RINNOVO DELLA CONCESSIONE MINERARIA MONTE CUCCUREDDU
PROGETTO DI PROSECUZIONE DELLA COLTIVAZIONE MINERARIA E
DEL RECUPER AMBIENTALE NEI CANTIERI MINERARI DI CUCCURU
MANNU E ISPADULEDDAS –COMUNI DI SARULE ED ORANI (NU)

Richiesta di Integrazioni del Servizio Tutela del paesaggio della Sardegna
Centrale

Settembre 2023

Figura 1: definizione grafica dell'indicatore dell'impatto visivo

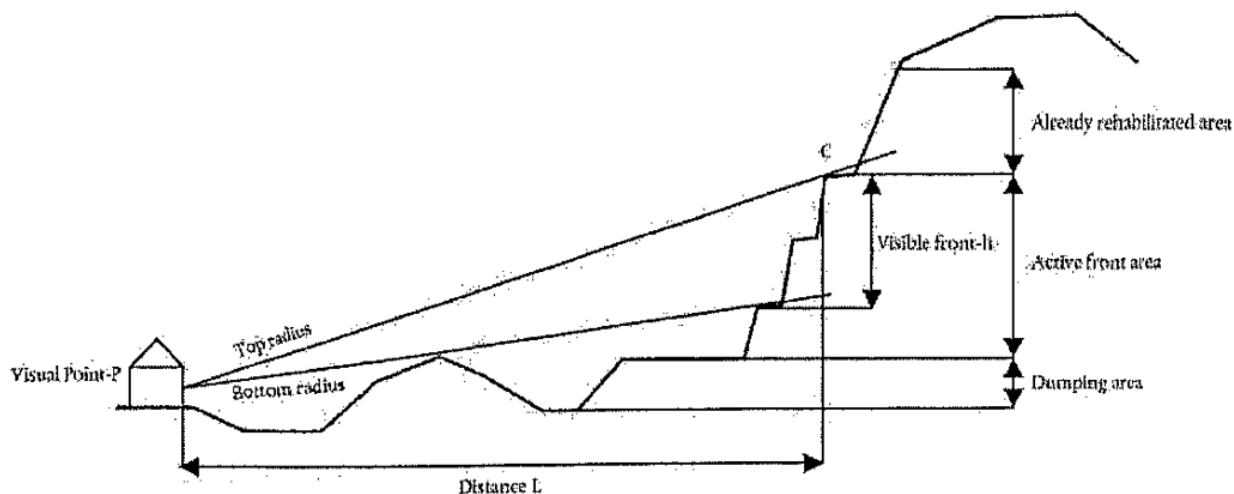
Come già descritto nella parte relativa al cantiere di Cuccuru Mannu, un'altezza pari a 10 m non comporta un maggiore impatto visivo del cantiere estrattivo, che dipende dall'altezza del fronte complessivo e non dall'altezza dei singoli gradoni.

Infatti la valutazione dell'impatto visivo consiste nel calcolo di un indicatore di impatto X che tiene conto di diversi fattori (il metodo di calcolo deriva da una linea guida CE):

E' pertanto influente, a parità di altezza complessiva del fronte di scavo, l'altezza di ogni singolo gradone. Pertanto non incide sulla qualità del paesaggio in termini di una maggiore alterazione dell'impatto visivo.

Tabella 1 – confronto recupero ambientale modificato

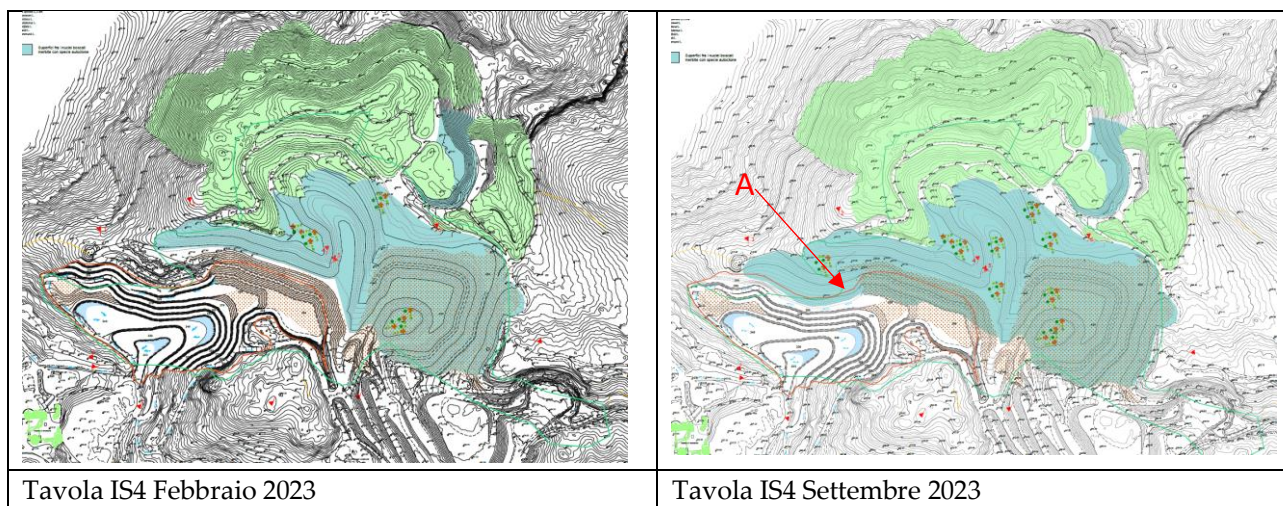
Inoltre sono state recepite le seguenti richieste dell'Ente:

gli interventi di ripristino relativi alle aree abbandonate sono stati anticipati: nella nuova Tav. IS2 (primo quinquennio) sono state indicate le aree da recuperare inizialmente previste al decimo anno (precedente Tav. IS3), mentre nella nuova Tav. IS3 (decimo anno) si prevede il recupero completo (anche vegetazionale) del cantiere "Cavetta" (che nella precedente edizione in questa fase veniva esclusivamente recuperata dal punto di vista morfologico).

Nella nuova Tavola IS4 è stato anticipato il recupero morfologico e vegetazionale della porzione di fronte compresa tra le quote 428 m s.l.m. e 399 m s.l.m. indicato con la lettera A nella figura successiva.

Quindi la maggior parte degli interventi di recupero ambientale previsti nel cronoprogramma del progetto presentato, sono stati, come richiesto dall'Ente, anticipati di un quinquennio.
